Panamá, 15 de diciembre de 2020

Licenciado
Domiluis Domínguez
Director de Evaluación de Impacto Ambiental
Ministerio de Ambiente
E. S. D.

Sean nuestras primeras palabras portadoras de saludos y deseos de éxito en sus funciones. Después de una revisión voluntaria al expediente DEIA-II-F-021-2020, del Estudio de Impacto Ambiental Categoría II, del proyecto "Residencial La Toscana – Etapa II", cuyo promotor es la empresa Desarrolladora Los Molinos, S.A., se solicita incorporar a dicho expediente de forma voluntaria información que se considera relevante en el proceso de Evaluación y posterior aprobación de dicho Estudio.

Vistas generales en el proyecto.

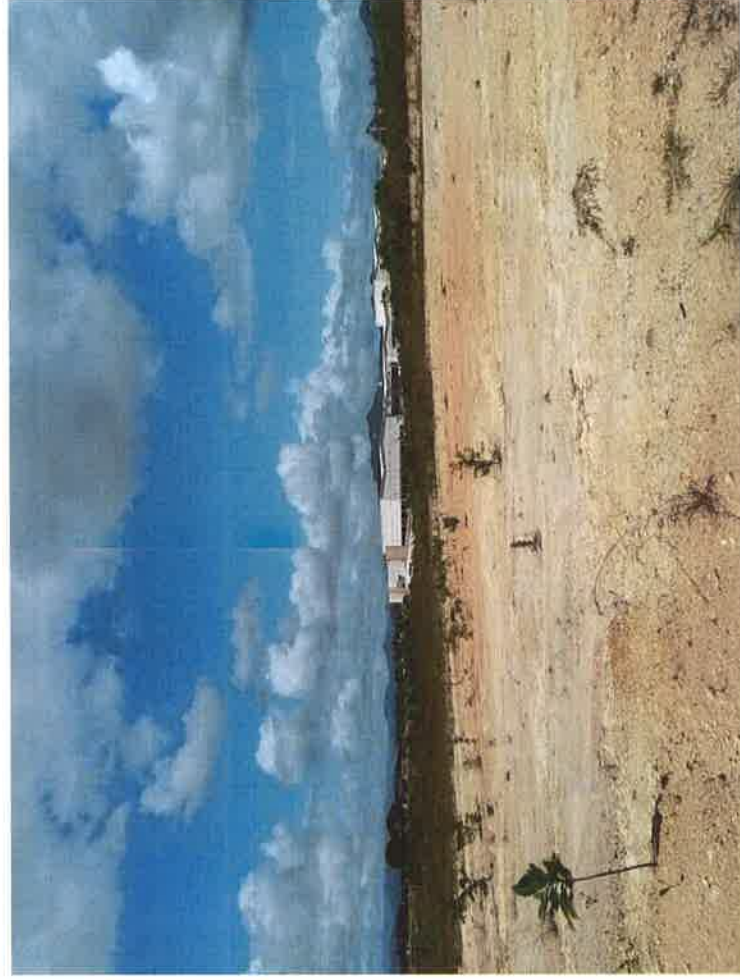
3. Fojas 204 y 205, referente al informe técnico describe un movimiento de tierra y la ubicación de las coordenadas del sitio de la descarga de la PTAR está ubicado en un sitio inadecuado en la quebrada, es un punto de mucha sedimentación.

En cuanto al punto del sitio de descarga ya se tomo en cuenta en el acápite uno de esta nota. En cuanto al movimiento de tierra es importante resaltar que dicho polígono en diversas ocasiones ha sido utilizado como vertedero para basura y caliche situación que nos ha obligado ha realizar limpieza de los mismo en el área. Se anexan las evidencias de lo descrito no solo en nuestro polígono sino en las áreas aledañas.
